**Projekt zamienny
do**

**„Projektu konserwacji i odtworzenia stolarki okiennej i drzwiowej”
autorstwa Marii Osiełczak oraz mgr inż. arch. Magdaleny Piątek
sporządzonym w październiku 2017r.**

Obiekt: Budynek Teatru im. A. Mickiewicza, pl. Teatralny 1 w Cieszynie

Cieszyn, wrzesień 2023

ELEWACJA PÓŁNOCNA
- SCHEMAT LOKALIZACJI STOLARKI OKIENNEJ
skala 1:200

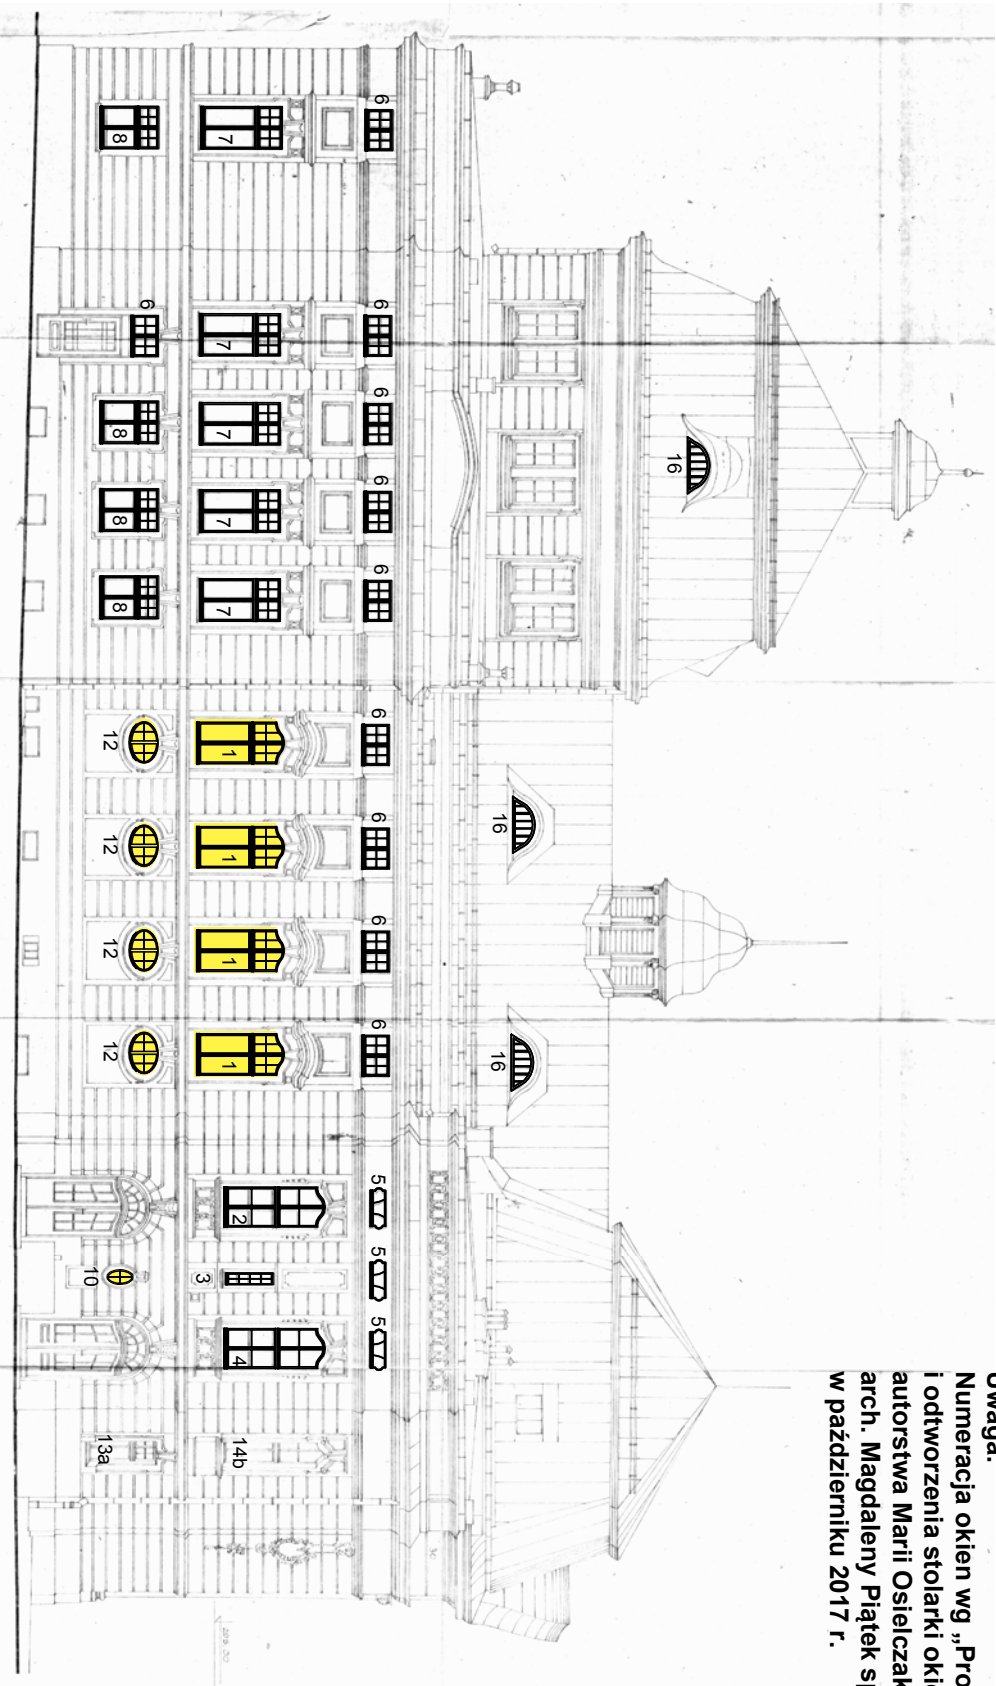
Kolorem oznaczone okna przeznaczone do renowacji z wprowadzeniem szyb zespolonych.

ELEWACJA POŁUDNIOWA
- SCHEMAT LOKALIZACJI STOLARKI OKIENNEJ
skala 1:200

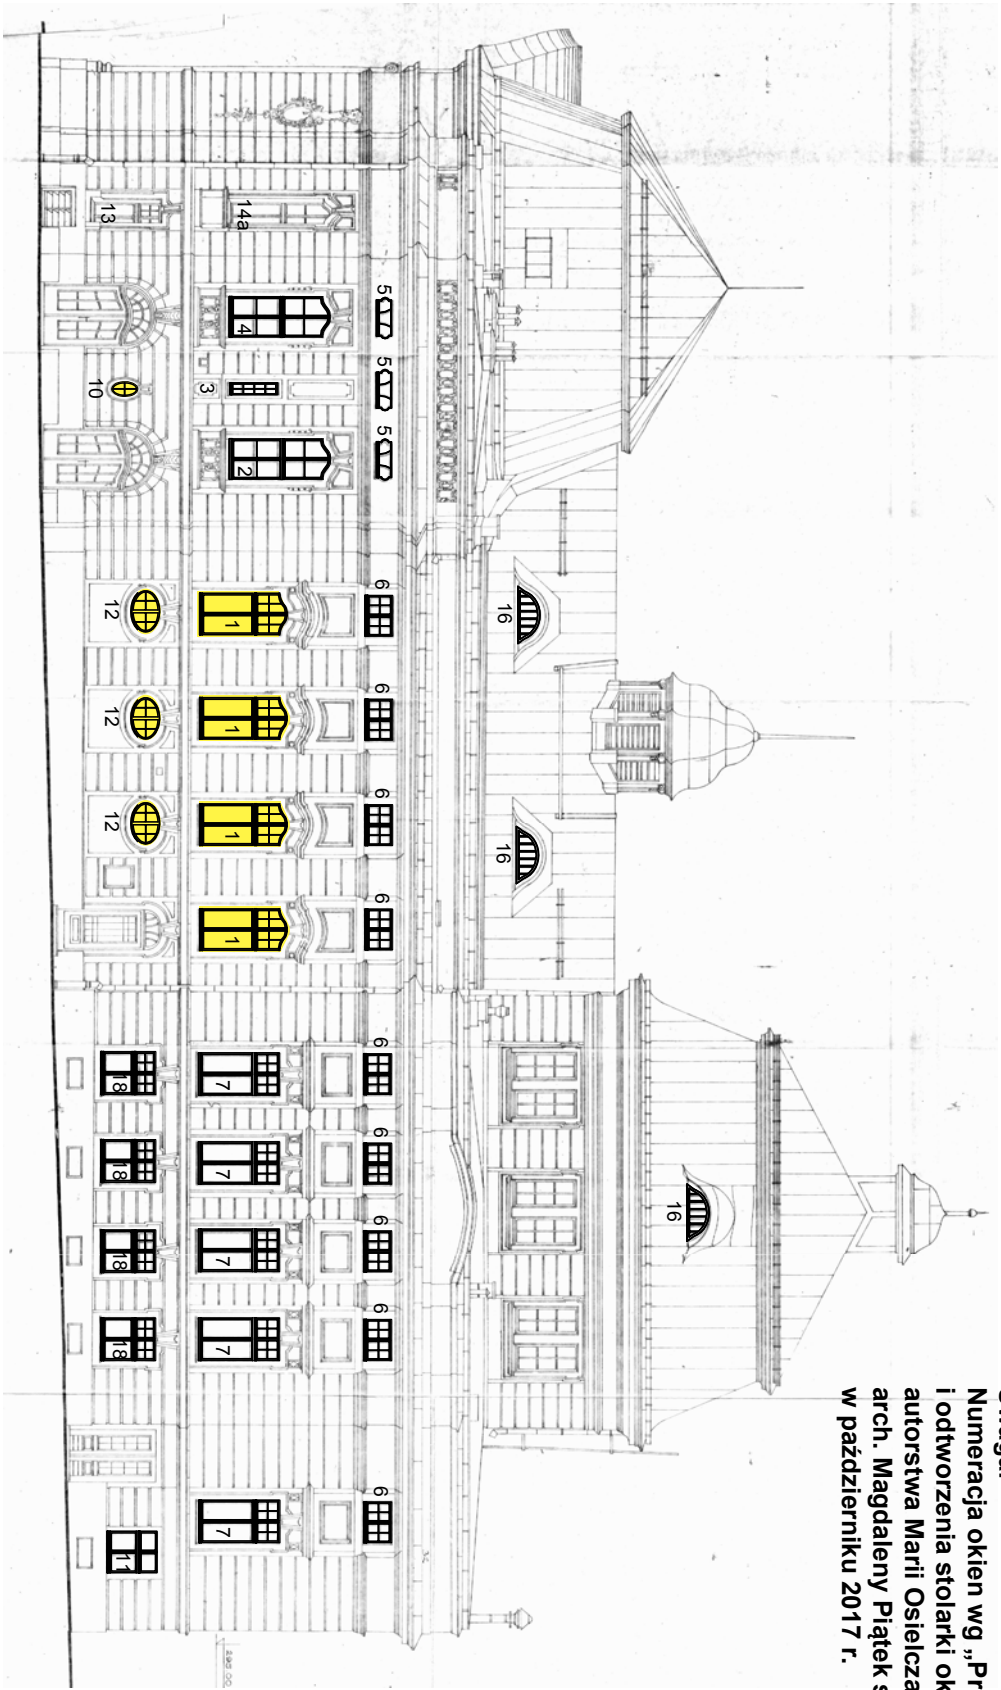
Kolorem oznaczone okna przeznaczone do renowacji z wprowadzeniem sztyb zespolonych.

PROJEKT RENOWACJI STOLARKI OKIENNEJ Z WPROWADZENIEM SZYB ZESPOLONYCH - OKNO NR "1"

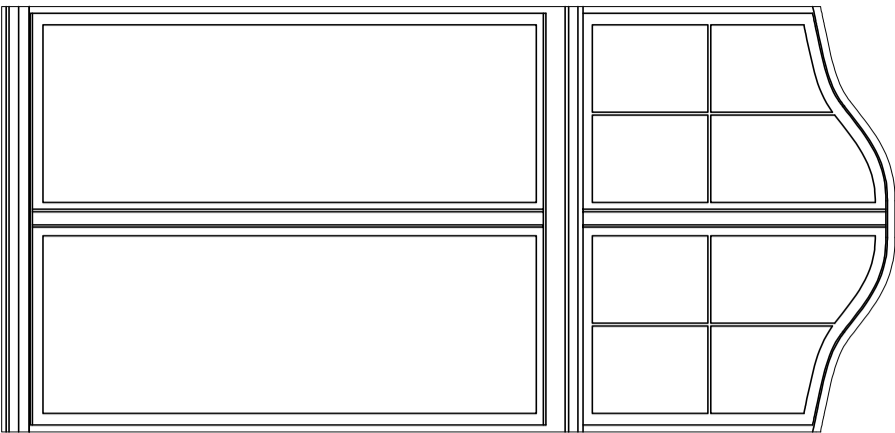
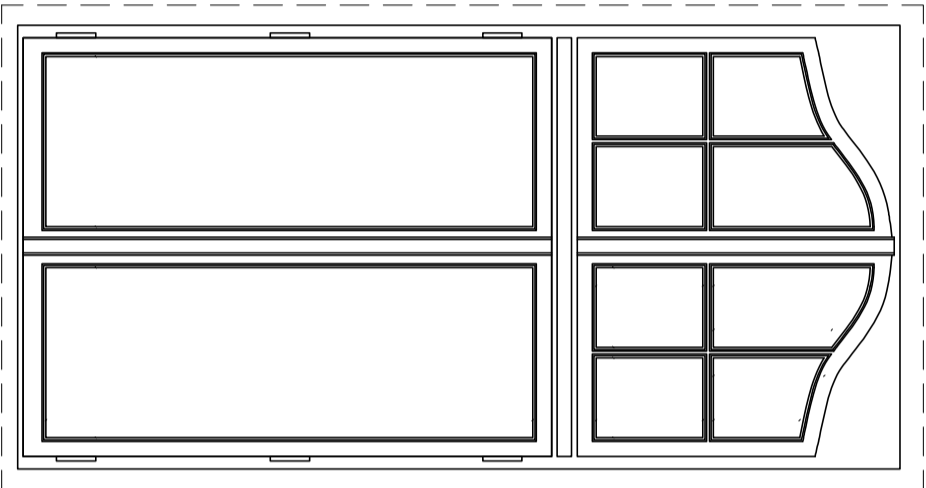
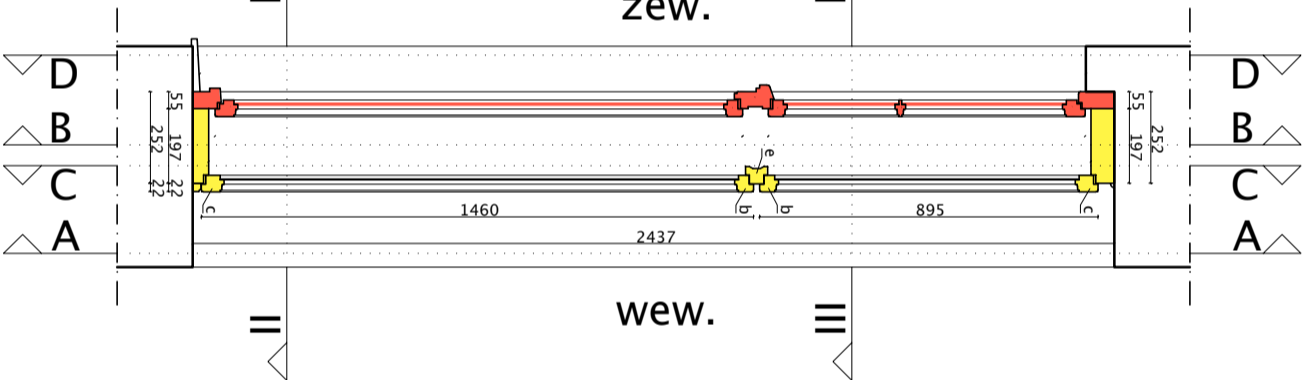
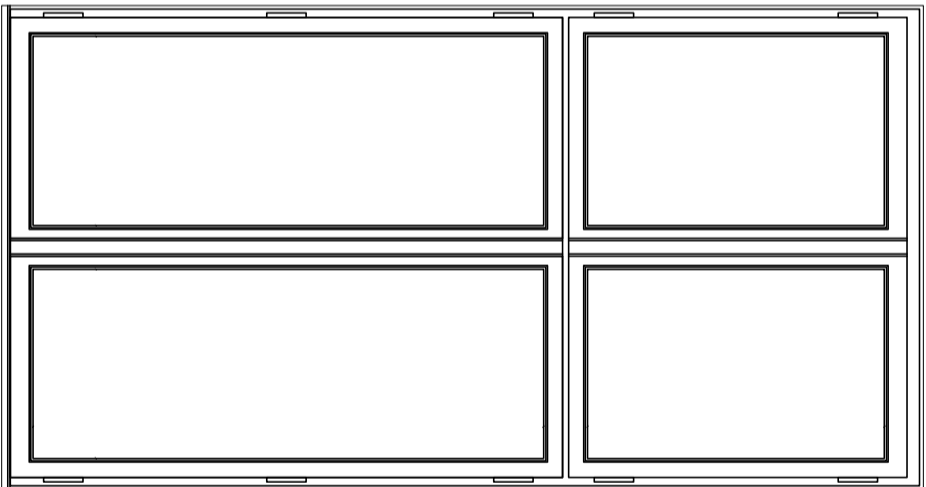
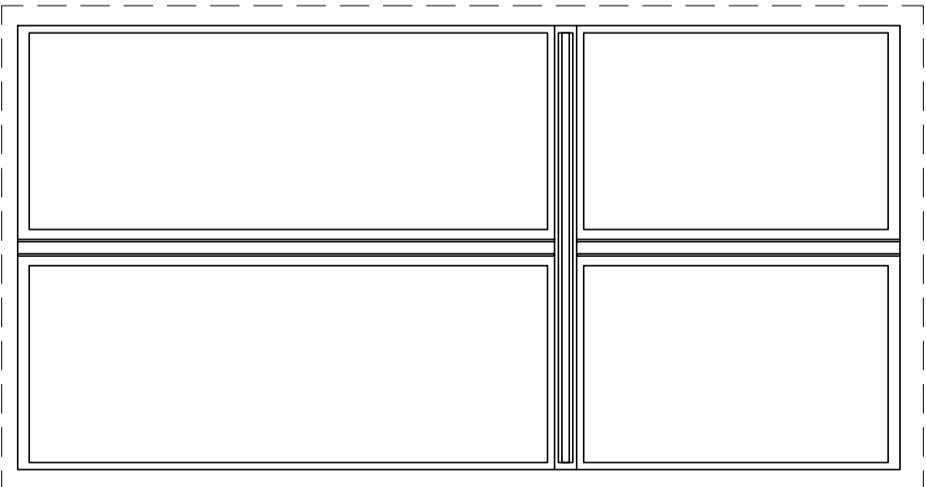
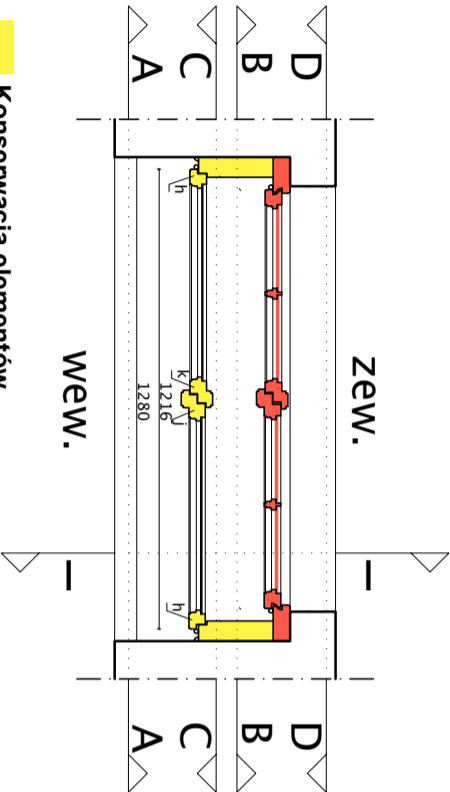
Odtworzenie z wprowadze-
niem szyb zespolonych.

Wymiana skrzydeł wraz
z krosnem.

Odwzorowanie geometrii
skrzydeł istniejących z toleran-
cją do 0,5 cm.

Zastosować oryginalne klamki
i inne elementy zdemontowane
z okien oryginalnych.

- Pakiet szyb 4/16/4
- Ciepła ramka biała
- Wartość termiczna ug 1,1
- Zastosowanie 2 pasów uszczeliek (uszczelka zrównana z profilem stolarki lub węższą)

Konserwacja elementów
istniejących.

Okno rekonstruować na wzór oryginału z zachowa-
niem wszystkich elementów, wymiarów, kształtów.
Zastosować oryginalne klamki, zawiasy i okucia
z okna pierwotworu.

PROJEKT RENOWACJI STOLARKI OKIENNEJ Z WPROWADZENIEM
SZYB ZESPOLONYCH - OKNO NR "10"

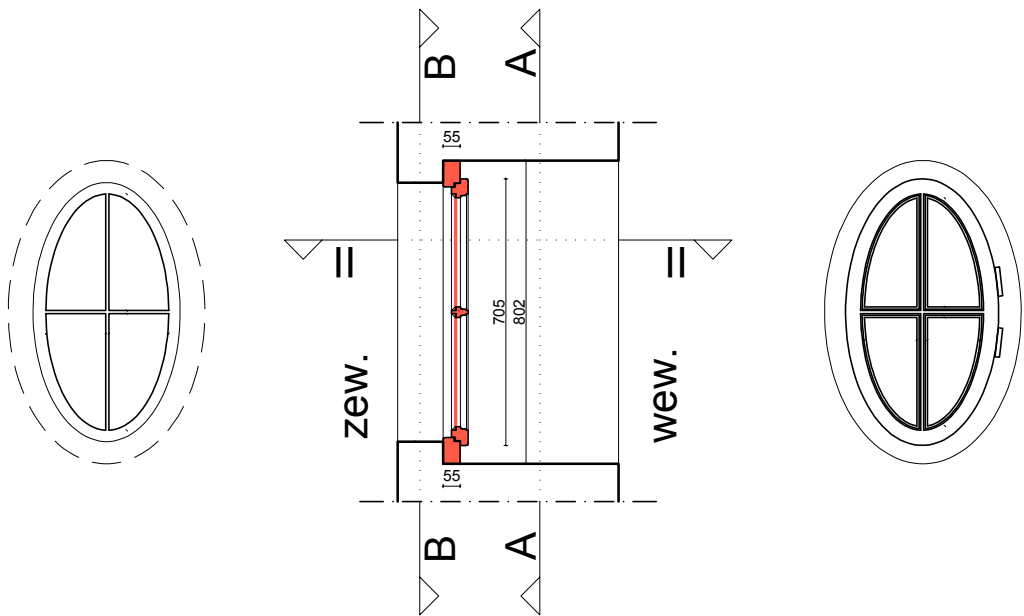
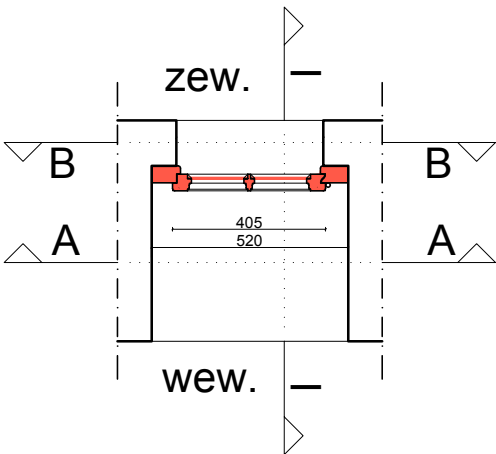
Odtworzenie z wprowadzeniem szyb zespolonych.

- Wymiana skrzydeł wraz z krosnem.
Odwzorowanie geometrii skrzydeł istniejących z tolerancją do 0,5 cm.
Zastosować oryginalne klamki i inne elementy zdemontowane z okien oryginalnych.
Wymogi dot. wprowadzenia szyb zespolonych:
- Pakiet szyb 4/16/4
 - Ciepła ramka biała
 - Wartość termiczna ug 1,1
 - Zastosowanie 2 pasów uszczelek (uszczelka zrównana z profilem stolarki lub węższa)

PROJEKT RENOWACJI STOLARKI OKIENNEJ Z WPROWADZENIEM SZYB ZESPOLONYCH - OKNO NR "12"

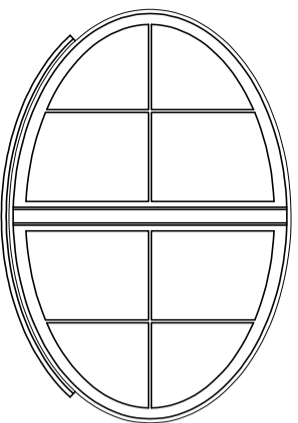
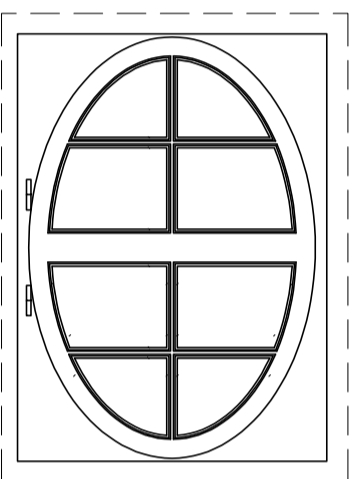
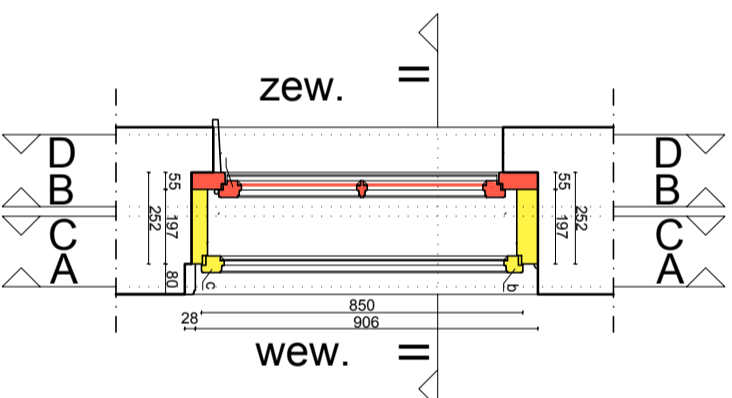
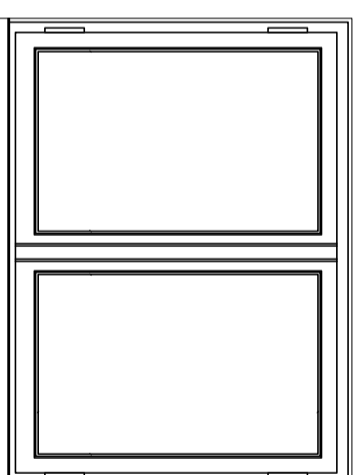
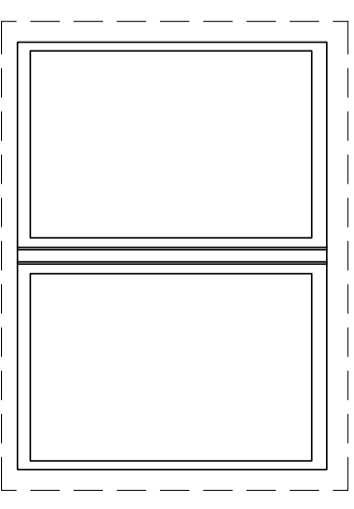
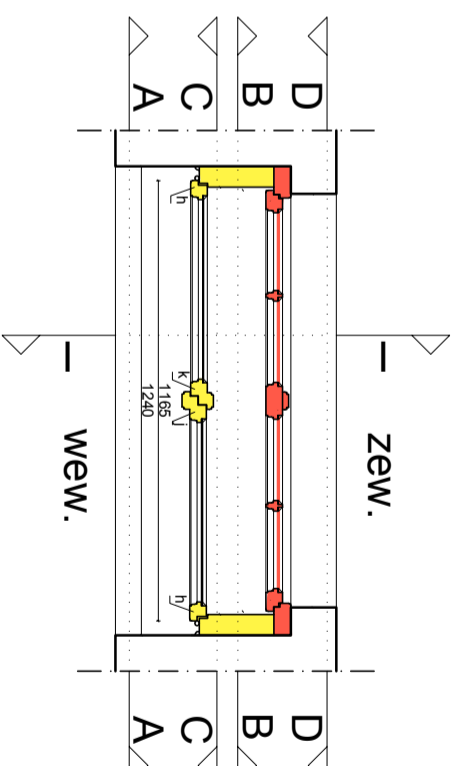
Odtworzenie z wprowadzeniem szyb zespolonych.

Wymiana skrzydeł wraz z krosnem.

Odwzorowanie geometrii skrzydeł istniejących z tolerancją do 0,5 cm.

Zastosować oryginalne klamki

i inne elementy zdemontowane z okien oryginalnych.

Wymogi dot. wprowadzenia szyb zespolonych:

- Pakiet szyb 4/16/4
- Ciepła ramnica biała
- Wartość termiczna ug 1,1
- Zastosowanie 2 pasów uszczelkek (uszczelka zrównana z profilem stolarki lub większa)

Konserwacja elementów istniejących.

Okno rekonstruować na wzór oryginału z zachowaniem wszystkich elementów, wymiarów, kształtów.

Zastosować oryginalne klamki, zawiasy i okucia z okna pierwotnego.
